## **RESOLUCIÓN SOBRE LA REVISIÓN DE LA OFERTA MARCO PARA FACILITAR EL DESPLIEGUE DE REDES NGA EN ZONAS DE BAJA DENSIDAD POBLACIONAL**

**OFE/DTSA/012/17/MARCO BAJA DENSIDAD**

En Madrid, a 30 de abril de 2019

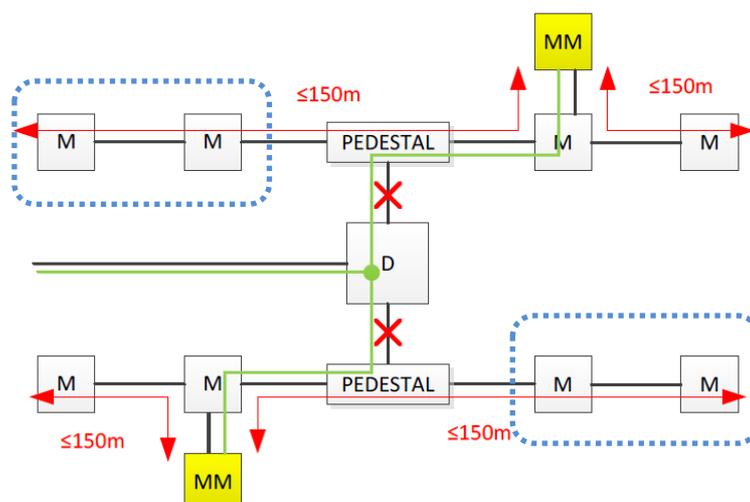
En particular se observa, en uno de los ejemplos aportados, que la imposibilidad de instalar una caja terminal en arqueta D (uso actualmente no permitido en la oferta), o bien en armario (por falta de espacio o permisos), así como de tender acometidas de usuario a través de dicha arqueta, conlleva la necesidad de construir dos nuevas arquetas y tender un tramo de red de distribución adicional entre las mismas, en lugar de acometidas, lo que impide al operador beneficiarse del procedimiento simplificado asociado al tendido de la red de dispersión.

**X:** tramo en el que no se admite el tendido de acometidas (por atravesar arqueta D)  
**Líneas rojas:** acometidas de usuario (procedimiento de acceso simplificado)  
**Líneas verdes:** red de distribución (procedimiento de acceso genérico)  
**MM:** arquetas adicionales de MasMovil en la que se instalaría la CTO

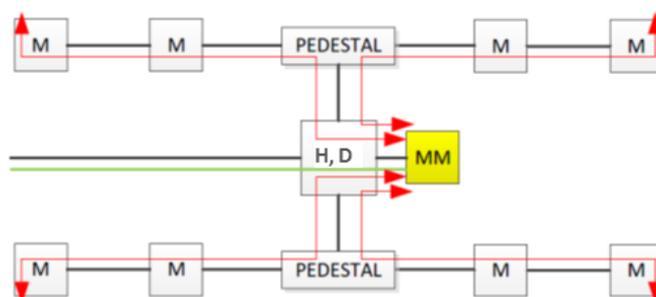
La figura siguiente muestra otro caso en que el operador debe acometer la construcción de nuevas arquetas e instalar tendidos de distribución entre ellas. Además, permite observar que el tendido de cables en paso por los armarios de Telefónica puede ser necesario para evitar que surjan dificultades aún mayores: en esta situación, sin el tendido de cables en paso por los armarios no es posible garantizar la continuidad hasta los registros colindantes (marcados por la línea azul de puntos).

Lo señalado permite concluir que una mayor flexibilidad en las condiciones de uso de estos elementos de red redundaría en instalaciones más eficientes por parte de los operadores, reduciendo los plazos y los costes asociados a las mismas, y en general paliando la problemática característica del despliegue de redes en estas zonas de menor densidad. En particular deben considerarse las previsiones siguientes:
